## SERVICE INFO – LuK 0008

# סיווג מספרי שלדה עבור רכבי מרצדס-בנץ ספרינטר

איור 2: 415 0239 10 \ 415 0243 10  
(גרסא חדשה של גלגל תנופה כפול מסה)

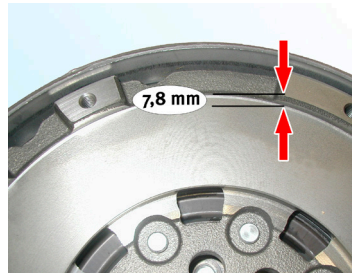
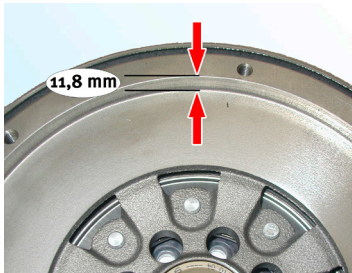
המדידה משטח בורי המצמד (ציור 2 חץ עליון) אל עבר שטח החיכוך (ציור 2 חץ תחתון) אמורה להיות 11.8 מ"מ.

עם ההתקדמות הטכנית, התקינו על מרצדס-בנץ ספרינטר מצמד בעל טמפרטורת עבודה אופטימלית ממועד ייצור מרץ 2004. בעקבות ההבדלים הגיאומטריים בינו לבין המצמד "הישן", יש לשים לב למספר נקודות חשובות.

לא ניתן להשתמש במצמד הישן עם גלגל תנופה חדש 415 0239 10 \ 415 0243 10.

אם הוחלט על שימוש בגלגל תנופה חדש משולב עם מצמד ישן, בפעם הראשונה שבה תבוצע לחיצת מצמד, מנגנון הכוונון העצמי יבצע כוונון בצורה מושלמת. כאשר המצמד במצב הזה, המצמד יחליק בעומס.

בשילוב של גלגל תנופה כפול מסה "חדש", יש להשתמש ב- RepSet:

- 624 3182 09 •
- 624 3182 33 •

המדידה משטח בורגי המצמד (ציור 1 חץ עליון) אל עבר שטח החיכוך (ציור 1 חץ תחתון) אמורה להיות 7.8 מ"מ.

בשילוב של גלגל תנופה כפול מסה "ישן", יש להשתמש ב- RepSet:

- 624 3148 09 •
- 624 3148 33 •

לכן חשוב מאוד לבדוק איזו גרסאת גלגל תנופה כפול מסה מדובר בטרם החלפת המצמד. אפליקציה מדוייקת של התאמת מצמד ע"פ דגם ושנת ייצור אינה ניתנת לשימוש עבור רכבים (משנת ייצור 03\2004) בעלי ק"מ גבוה אשר ייתכן והותקנו כבר עם גלגל תנופה כפול מסה מהסוג החדש.
